**GMINA OSIECK**

ZP.271.3.2022

**Do wszystkich oferentów**

W związku z prośbą od Wykonawcy dotyczącą przedmiotowego postępowania, działając na podstawie Ustawy z dnia 11 września 2019r. Prawo Zamówień Publicznych (tekst jednolity: Dz. U. z 2019 poz. 2019) Zamawiający przekazuje treść zapytania wraz z odpowiedzią.

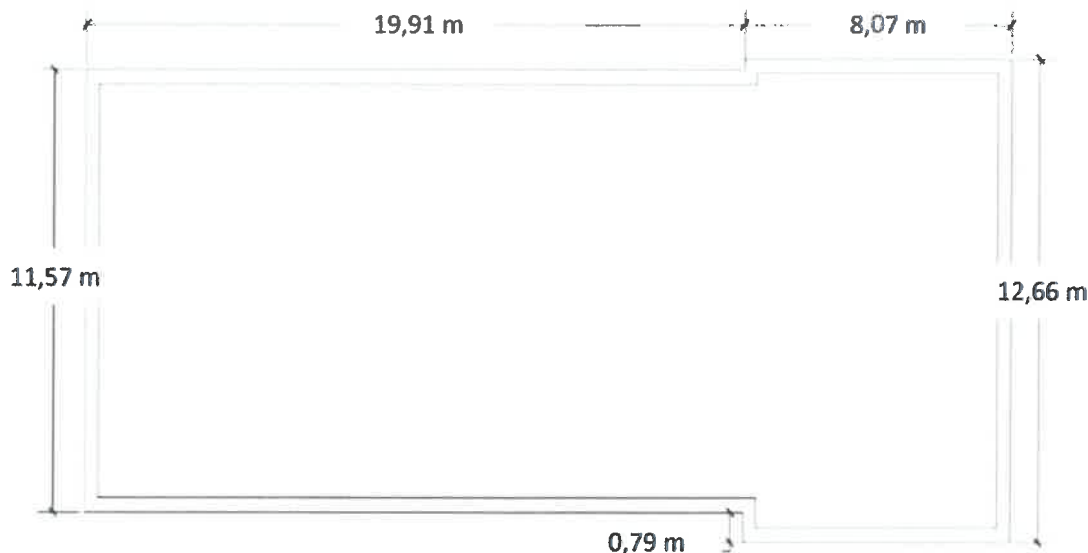
Odnosnie - wykonanie instalacji odgromowej. - wzór umowy oraz SWZ określa to jako wykonanie kompletnie nowej instalacji, natomiast Projekt budowlany jakoby wymianie podlegała tylko część instalacji. Prosimy o wyjaśnienie oraz podanie konkretnego obmiaru bednarki oraz przewodów pionowych fi 8 wraz z osłonami, czy przewód odprowadzający fi 8 ma być również wykonany na dachu ? Nie można tego obmierzyć i wycenić na podstawie projektu oraz rysunków do projektu, ponieważ nie ma podanych na nich wymiarów budynku.

Wymianie podlega część instalacji odgromowej, tj. instalacje na elewacjach, które będą ocieplane. Poniżej przybliżone wymiary rzutu budynku, wysokość budynku ok. 10,7 m:
